AVANT-PROJET DU PARC DE LA RUE CARPENTIER

ÉTUDES D'AVANT PROJET DU PARC GEORGES CARPENTIER // RÉUNION 18 MARS 2025

Atelier de concertation sur le parc du secteur Soleil du 08 avril 2025

Compte-rendu rédigé par l'agence deux degrés

MOBILIER DU PARC

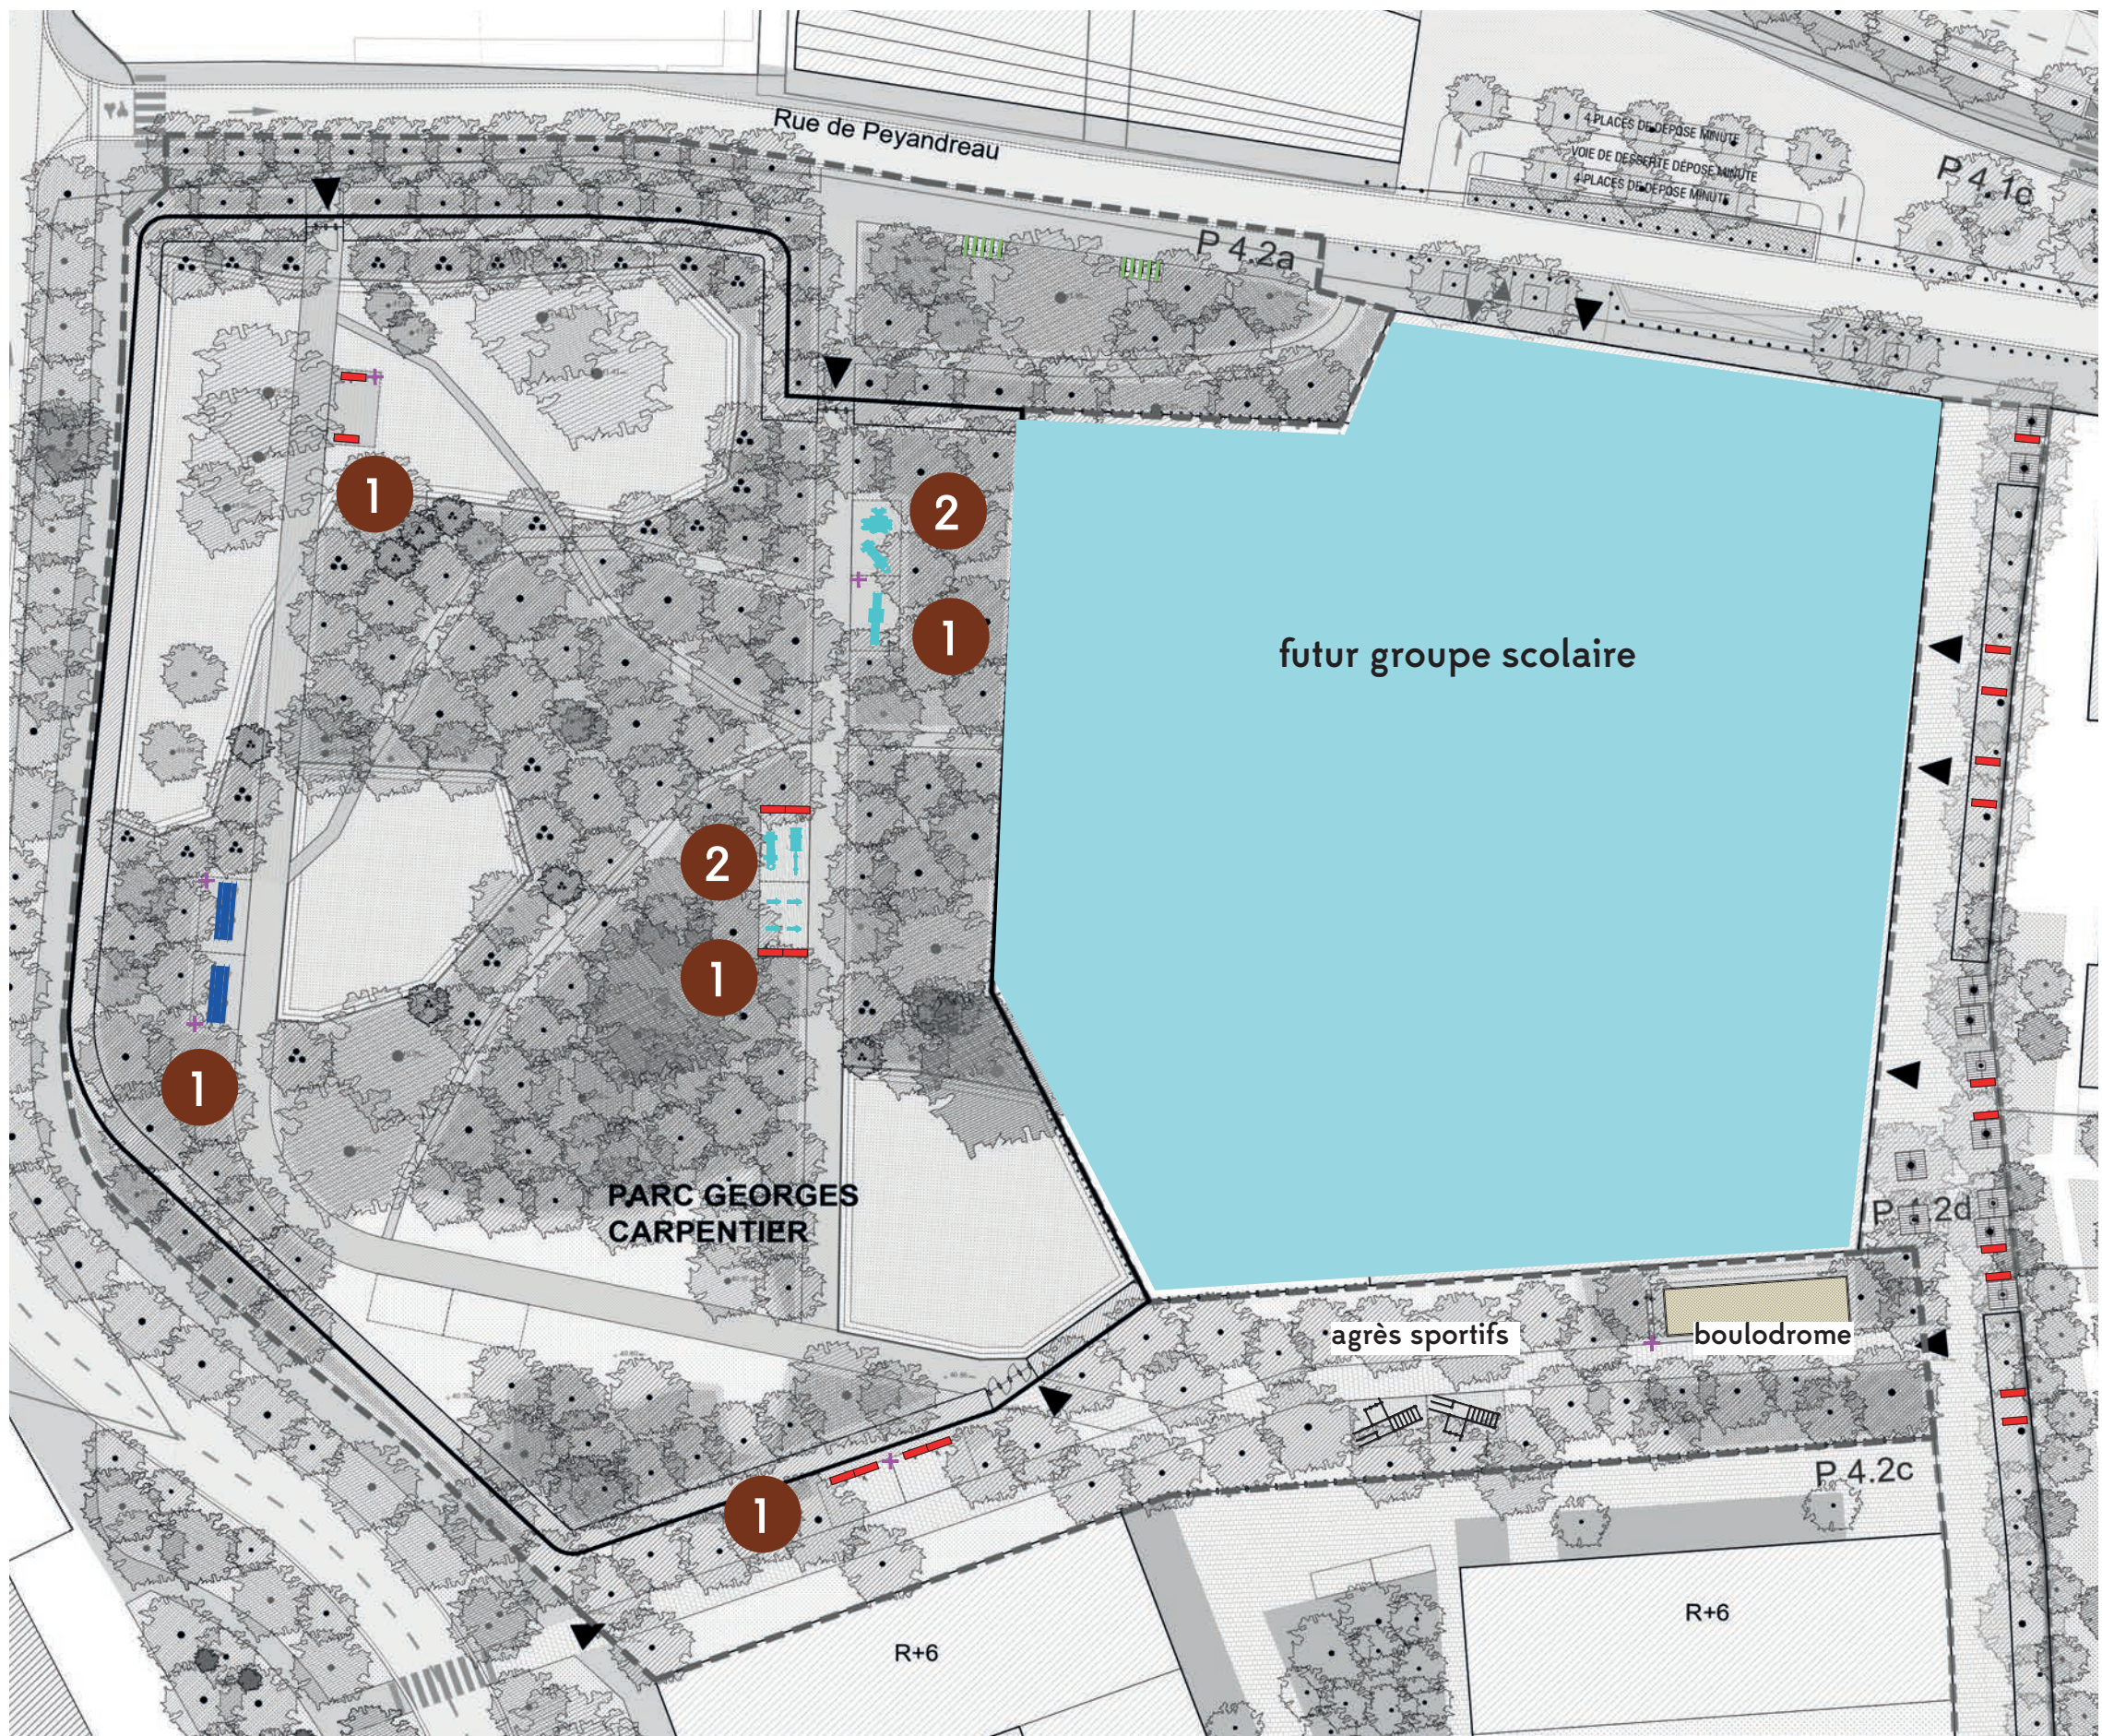
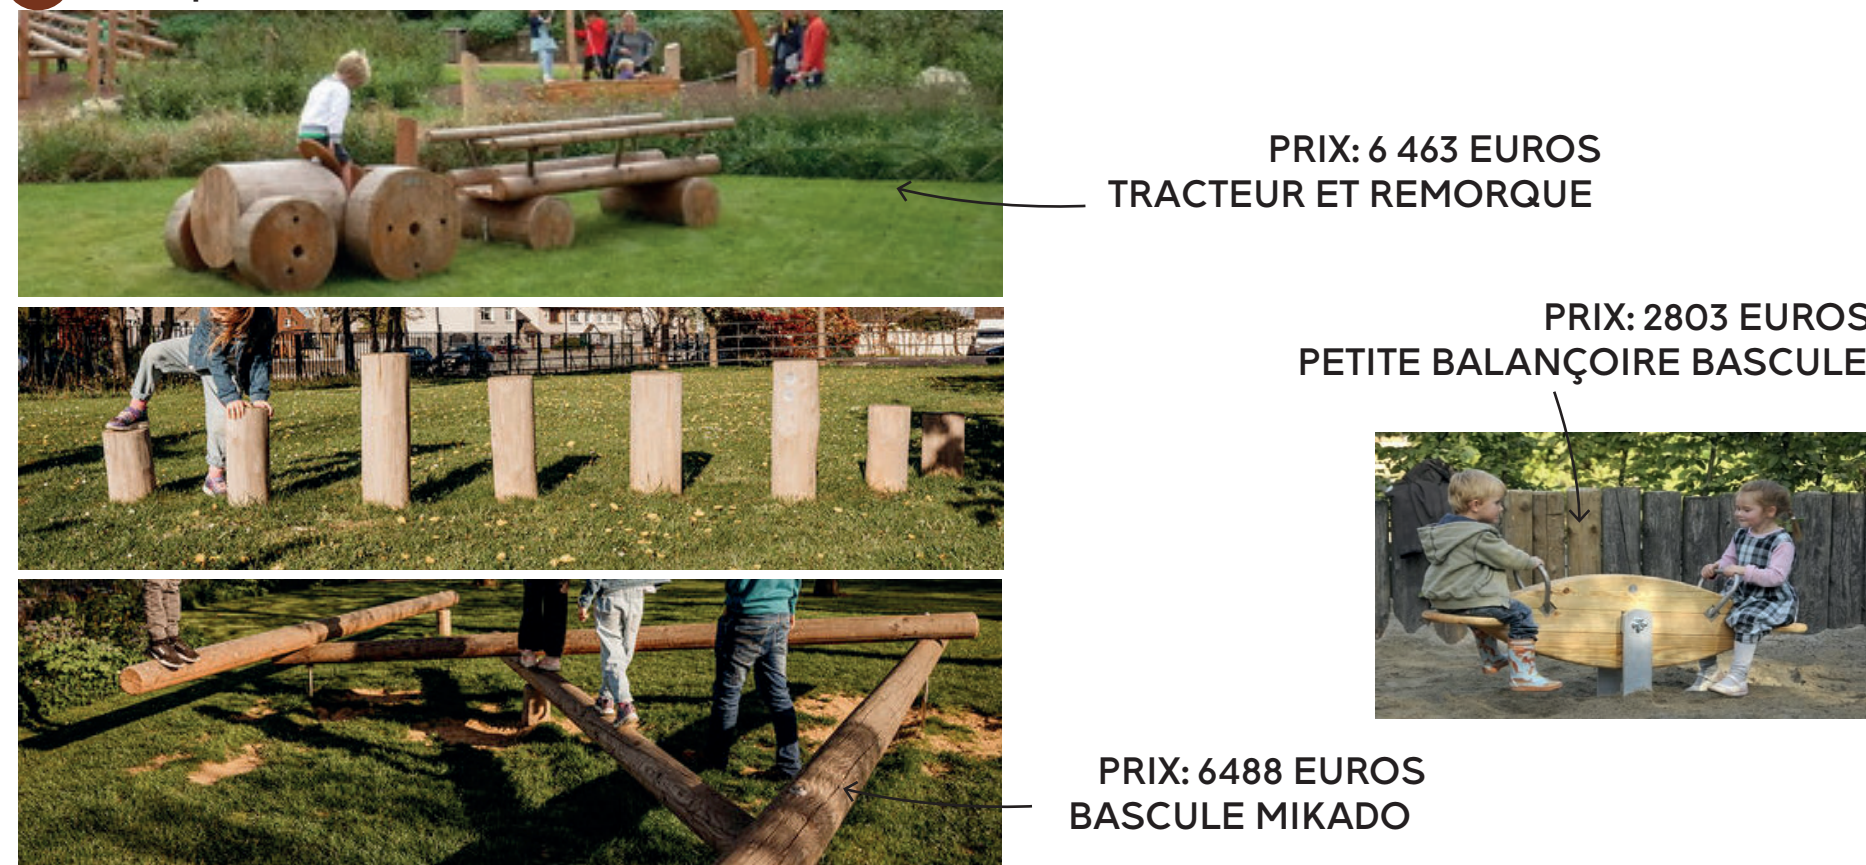
- favoriser les équipements / jeux de petite taille, notamment pour les enfants (toboggan, table de ping-pong), sur des sols adaptés pour le jeu (zone de chute pour les enfants),

- prévoir des assises en bois avec des dossiers pour plus de confort (notamment pour les grands-parents et leurs petits enfants) et d'autres sans dossier, lier les bancs et les jeux pour enfants pour satisfaire tout le monde (enfants, parents, grands-parents),

- pour les tables de pique-nique, les avis ne sont pas unanimes. Certains participants en souhaitent, d'autres trouvent que le parc est trop petit pour en accueillir,

- rajouter des mobiliers d'attente le long de la venelle de l'école,
- prévoir une fontaine à eau si c'est possible,
- étudier la possibilité d'éloigner le boulo-drome des logements (Park Avenue et future résidence au sud), tout en maintenant cet équipement dans l'allée ouverte,

- installation d'équipements conviviaux type boulodrome et tables dans l'allée ouverte,
- installation d'assises dans le parc pour bénéficier de différentes ambiances (calme pour le repos, animée pour la convivialité),
- pas d'équipements pour les chiens car le parc est trop petit et pas adapté,
- de l'éclairage sur les cheminements principaux pour les matins et les fins de journée en hiver.
